OGGETTO: CUP 8585– Istanza di rilascio del PAUR ex art. 27bis del D.Lgs. 152/2006 per il progetto “Impianto di frantumazione, stoccaggio e recupero di rifiuti inerti non pericolosi, con capacità complessiva superiore a 10 t/g mediante operazioni di cui all'allegato C della Parte IV del D.Lgs. 152/2006”– Proponente CMA Srl – Convocazione Conferenza di Servizi in modalità videoconferenza.
(**Rif. Nota prot.303542 del 29-06-2020**)

8585 - Istanza di rilascio PAUR ex art. 27/bis del D.Lgs. 152/06 - Ditta CMA srl - Montesarchio (Bn) - Parere Autorizzazione alle emissioni in atmosfera. Conferenza di Servizi del 14.07.2020.

Oggetto: CUP 8585- Istanza di rilascio PAUR ex art 27/bis del D Lgs 152/06 – Ditta CMA srl –
Montesarchio (BN) – Parere Autorizzazione alle emissioni in atmosfera.
Conferenza di Servizi del 09/06/2020.

CUP 8522 – Istanza per il rilascio del PAUR ai sensi dell'art. 27bis del D.Lgs. n. 152/06 per l' *“Impianto di frantumazione, stoccaggio e recupero di rifiuti inerti non pericolosi, con capacità complessiva superiore a 10 t/g, mediante operazioni di cui all'allegato C della Parte IV del D.Lgs. 152/06”* Società CMA SRL. **Precisazioni e chiarimenti a seguito di CdS del

PLANIMETRIA EMISSIONI IN ATMOSFERA

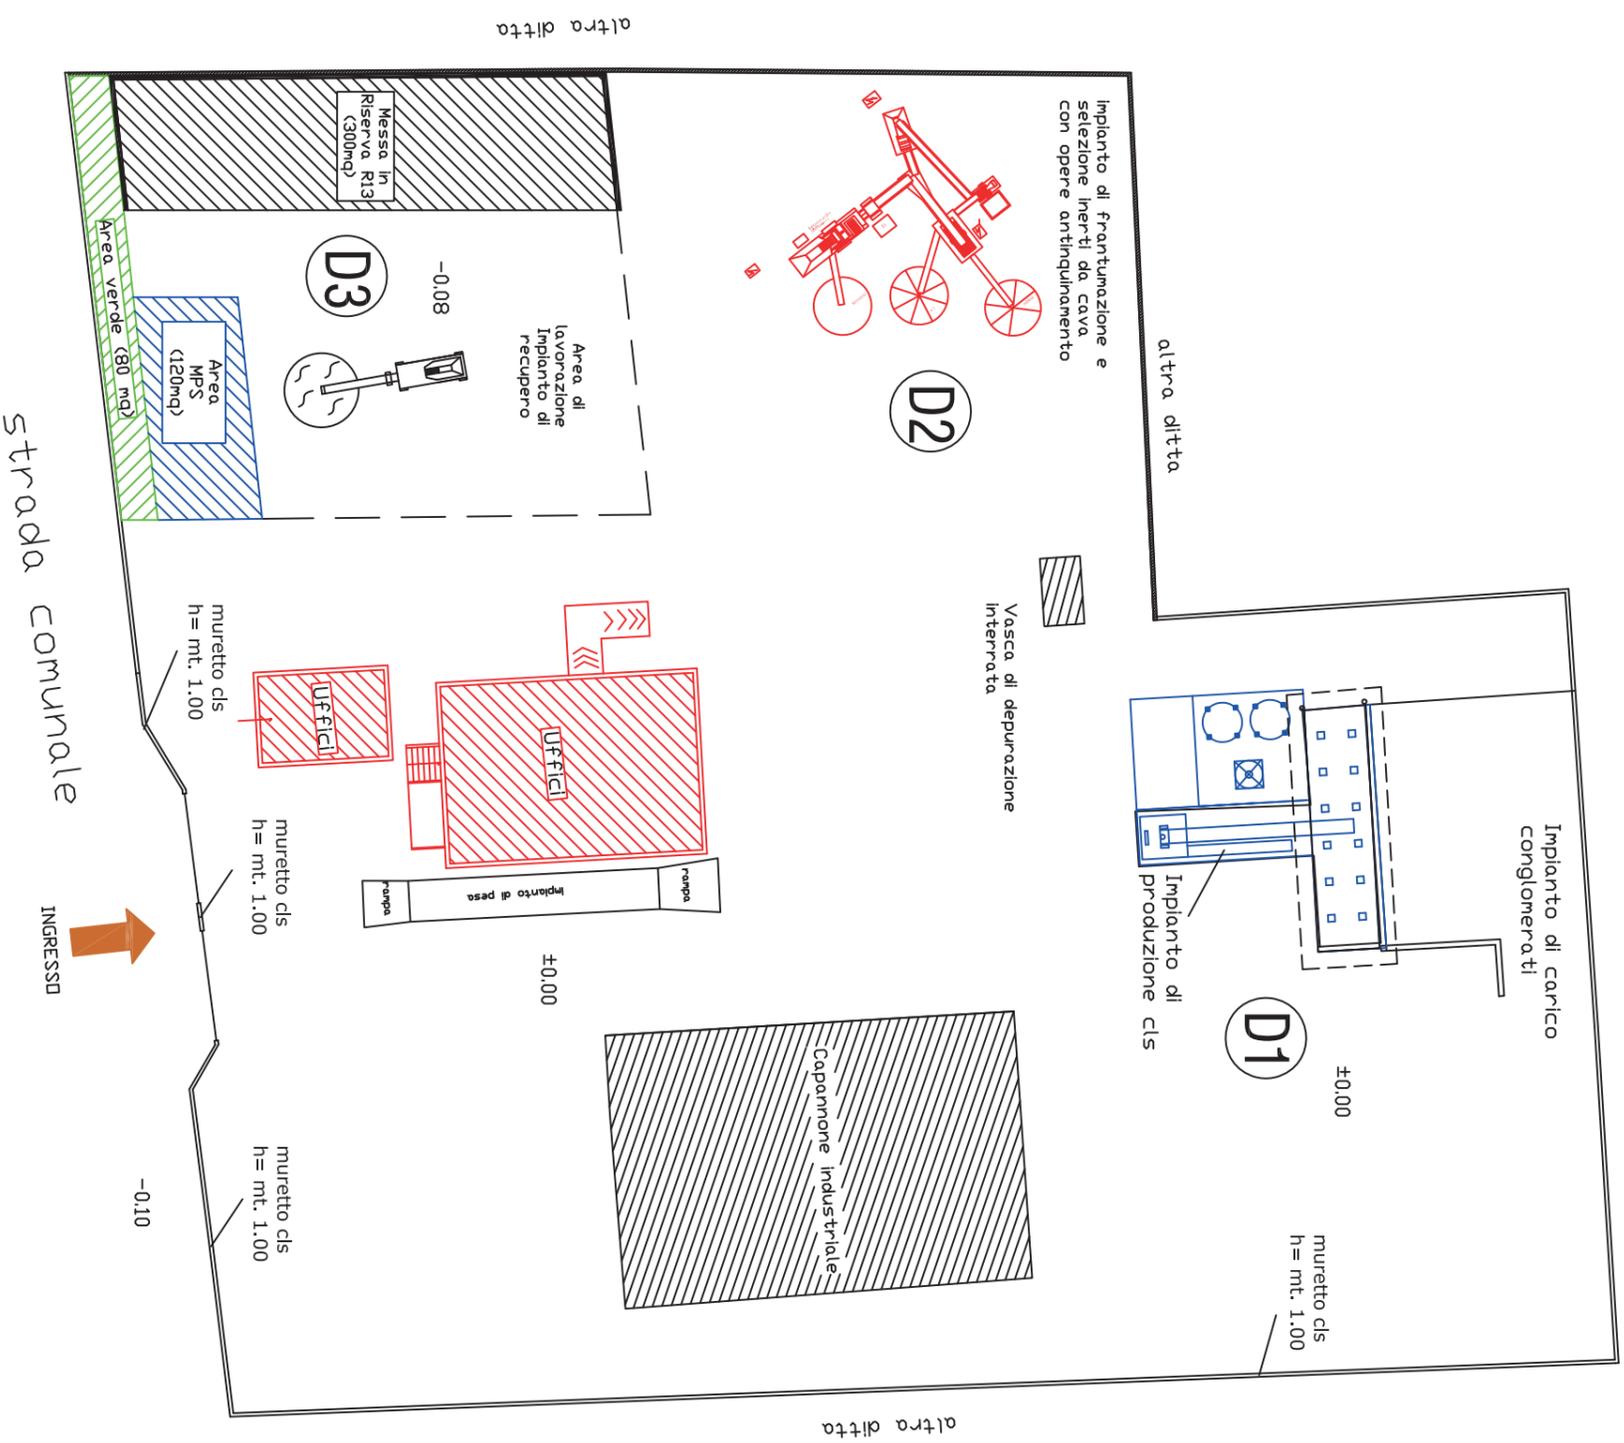
1. Punto di emissione D1 (produzione conglomerati cementizi)
 2. Punto di emissione D2 (produzione inerti)
 3. Punto di emissione D3 (riutilizzo rifiuti non pericolosi) con emissioni diffuse di polveri e localizzate come indicate sulla planimetria allegata - con le seguenti prescrizioni, nonché quelle di cui al parere ARPAC che allegato al presente ne forma parte integrante:

- Confermare tutte le prescrizioni di cui al D.D. n. 152/2012 relativo alle emissioni in atmosfera prodotte dall'impianto di produzione di conglomerato cementizio;

- rispettare quanto stabilito dall'art. 269 comma 5 del D.lgs. 152/06 ed in particolare:
 - comunicare alla U.O.D. 50 17 06 - Autorizzazioni Ambientali di Benevento, all'Arpac di Benevento e alla Provincia di Benevento, almeno 15gg. prima, la data di messa in esercizio dell'attività ;

- effettuare una misurazione delle emissioni, in un periodo continuativo di 10 gg. di marcia controllata, decorrenti dalla data di messa a regime;
 - trasmettere, nei successivi 15 gg. le risultanze delle misurazioni e/o valutazioni suddette alla U.O.D. 50 17 06 - Autorizzazioni Ambientali di Benevento, al Dipartimento Arpac di Benevento e alla Provincia di Benevento;

- le misurazioni periodiche delle emissioni prodotte dovranno essere effettuate **ogni 2 anni come previsto nel parere ARPAC**. Le risultanze dovranno essere successivamente trasmesse alla U.O.D.50 17 06 Autorizzazioni Ambientali di Benevento, alla Provincia di Benevento e al Dipartimento Arpac di Benevento;

- rispettare li limiti previsti dalla normativa vigente in materia;
 - rispettare quanto previsto dalla Deliberazione di Giunta Regionale n. 243 del 08/05/2015.
